Mori, 10 febbraio 2017

Oggetto: **Calcoli di stabilità geotecnica vallo-tomo Mori**

INTERVENTO PER LA DEMOLIZIONE DI UN AMMASSO ROCCIOSO
A MONTE DELL' ABITATO DI MORI IN LOCALITA' MONTALBANO

Stabilità secondo Bishop (Criterio)

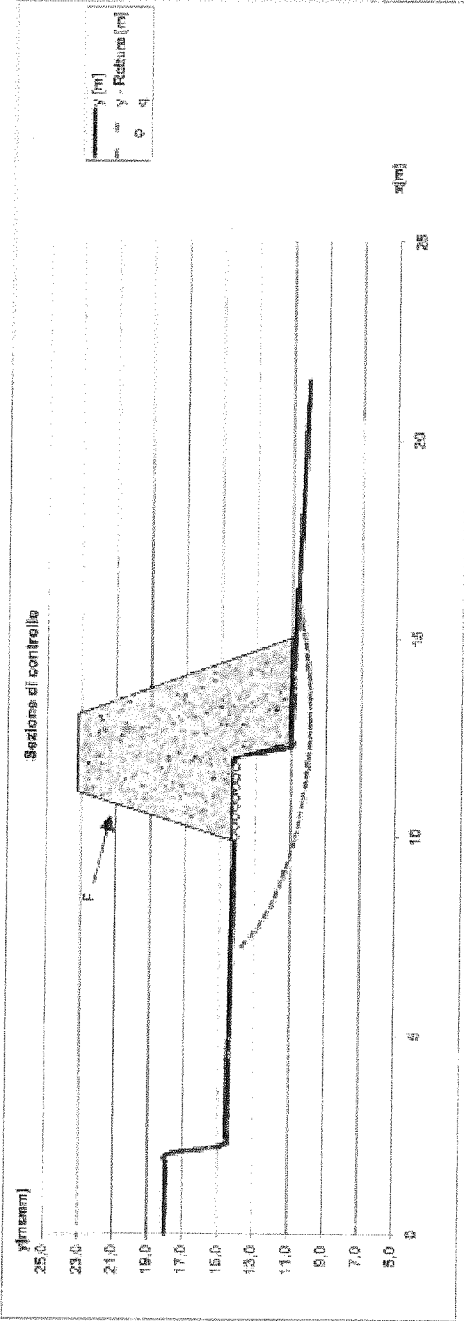
Le verifiche condotte con l'angolo di attrito (verosimilmente più reale pari a 37°) hanno evidenziato una instabilità dell'opera-terreno secondo le previsioni progettuali dei tecnici della PAT.

Inserendo inoltre all'interno delle equazioni generali sopra riportate le sollecitazioni esterne legate all'urto dei massi sul tomo in terreno armato si possono ottenere delle soluzioni non soddisfacenti per quanto riguarda la stabilità dell'opera in fase di esercizio. I risultati cautelativamente ottenuti impiegando come valori in ingresso quelli già proposti negli elaborati redatti dalla PAT a corredo del progetto ESECUTIVO, hanno evidenziato un valore del coefficiente di stabilità η inteso come rapporto tra tensioni disponibili e quelle effettivamente mobilitate inferiore all'unità. Questo valore indica che l'opera in esercizio potrebbe generare uno scivolamento del versante che la contiene verso l'abitato.

In particolare sono stati calcolati con il modello sopra esposto due distinti scenari utilizzando le ipotesi che sono alla base dei calcoli della PAT nella relazione GEOTECNICA.

FS 0.940382
